AKTUALIZACJA PODRĘCZNIKA SERWISOWEGO

Temat: Wymiana bezpiecznika LCM i etykiety skrzynki bezpieczników**Modele:** Epica MR 2007**Dotyczy samochodów:** Zgodnie z załączoną listą VIN - ów

Biuletyn numer: OSB07-1E-016

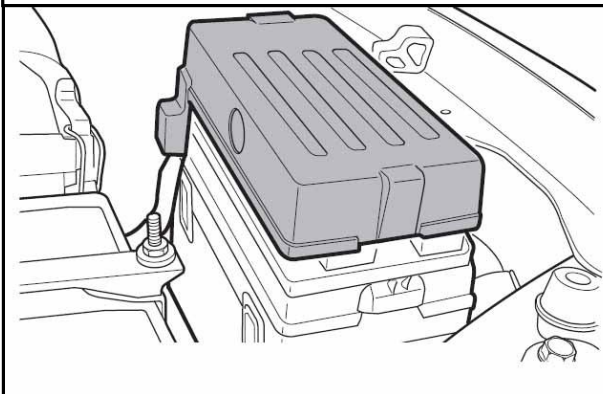
W przypadku gdy na skutek uderzenia zewnętrznego lampka oświetlenia przedziału pasażerskiego zostanie odczepiona, dodatnia końcówka przewodu może spowodować zwarcie.

Moduł LCM może ulec uszkodzeniu, ponieważ bezpiecznik 30A nie przepali się.

Bezpiecznik LCM może nie ochronić wiązki LCM, ponieważ wartość prądu bezpiecznika jest nieprawidłowa.

Nowa etykieta i bezpiecznik 15A zostały zastosowane od numeru VIN:
(VIN Break point: ~7B048452, 13 Grudzień 2006)

Górna przykrywka skrzynki bezpieczników w komorze silnika.

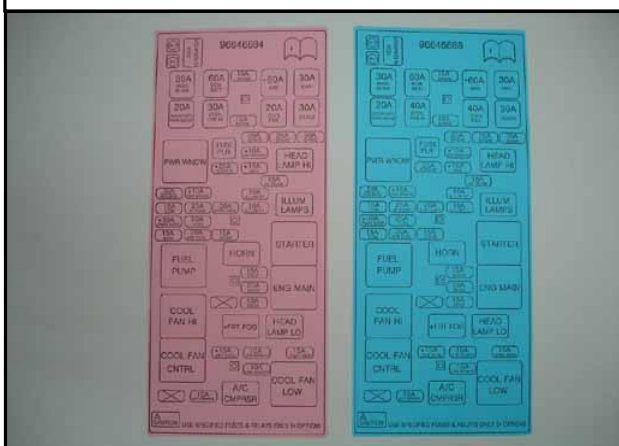
Zamienić bezpiecznik LCM z 30A na 15A w skrzynce bezpieczników w komorze silnika.
Przyczepić nową etykietę do górnej pokrywki skrzynki bezpieczników znajdującej się w komorze silnika.

Przyczepianie nowej etykiety.

Nowa etykieta skrzynki bezpieczników.

Bezpiecznik LCM (z 30A na 15A).
